# Memo

Beantwoording vraag inzake waterhuishouding bij  
zienswijze de Kolk

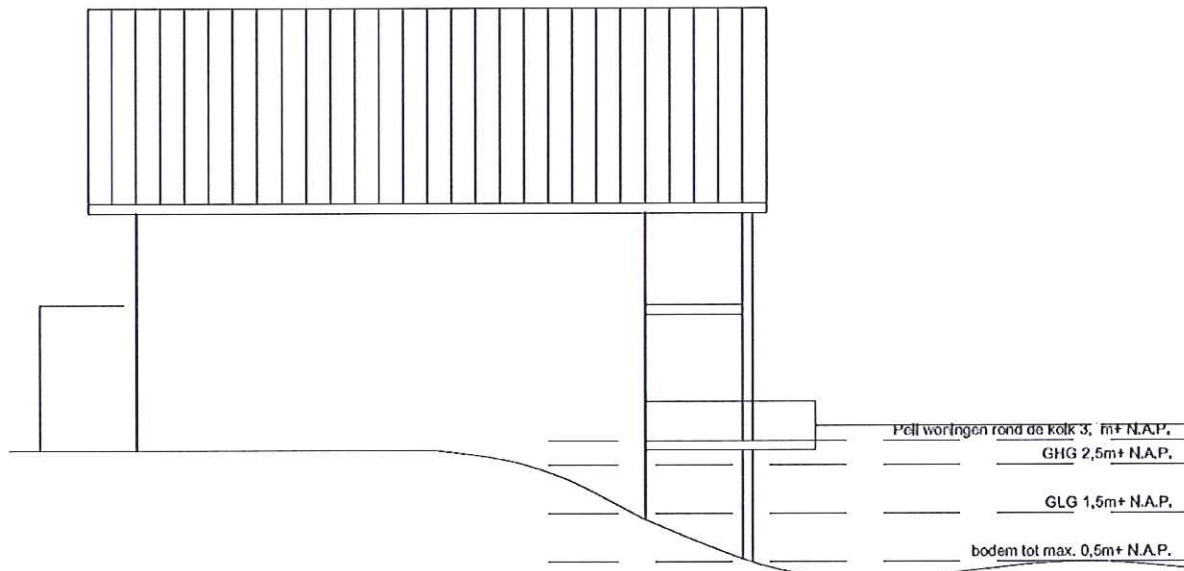
De afstroming (kwel) is gevisualiseerd in figuur 3.2, 3.3. en 3.4. van de Effectberekening. Hierin staat de invloed weergegeven die de aanleg van de kolk heeft op de omgeving. Hieronder is figuur 3.2 uit het rapport weergegeven.

Zoals al aangegeven stroomt het grondwater ondergronds af naar de Wetering. In figuur 3.2. zien we dat bij de aansluiting van de Kolk op de Wetering het effect het sterkste is. In west-waartse richting de kolk in neemt dit effect af. Op een afstand van ca. 30 meter de Kolk in is het effect niet meer merkbaar.

De cirkel in figuur 3.2. suggereert dat ook aan de oostzijde van de Wetering water wordt weggezogen naar de Wetering toe. Het kan zijn dat dit plaats vindt in de huidige situatie. Door de inpassing van de Kolk wordt dit effect echter niet versterkt.

*Ter hoogte van het perceel van reclamant (Werwerweg 4) kan een verlaging van het grondwaterpeil optreden van maximaal 10 cm. De eventuele consequenties daarvan baren reclamant zorgen. Reclamant stelt voor om de hele kolk dicht te gooien.*

Als niets gedaan wordt aan de genoemde kwelwerking zou de Kolk leeglopen in de Wetering. Dit dient tegengegaan te worden. Tussen de Kolk en de Wetering wordt de bodem afgesloten door een waterafdichtende laag die dit effect tegengaat. Daarmee is dit probleem opgelost.

Bij punt 3.4. (kwel) staat een beschrijving van kwelinvloeden in het gebied in relatie tot de nieuw te graven Kolk. In de omgeving van de Wetering is het kweleffect merkbaar. Zoals aangegeven wordt dit effect tegengegaan door het afsluiten van de bodem van de watergang tussen de Kolk en de Wetering. De vraag blijft dan of de aanleg van de Kolk er voor zorgt dat grondwater vanaf de oostzijde van de Wetering wordt aangetrokken. Hiervoor is al aangegeven dat dit niet het geval is. Aangegeven is dat de Kolk water verliest en niet aantrekt. Het water van de Kolk stroomt immers ook af richting Wetering. Het is dan ook niet realistisch te veronderstellen dat de kolk (of Wetering) in de nieuwe situatie meer water wegtrekt oostelijk van de Wetering uit het genoemde perceel. Figuur 3.3 en 3.4. uit de Effectberekening geven inzake bovenstaand een goed beeld. Als de huidige en nieuwe situatie wordt vergeleken zien we aan de oostzijde van de Wetering nagenoeg geen invloed. Er is dus geen sprake van grondwaterdaling.
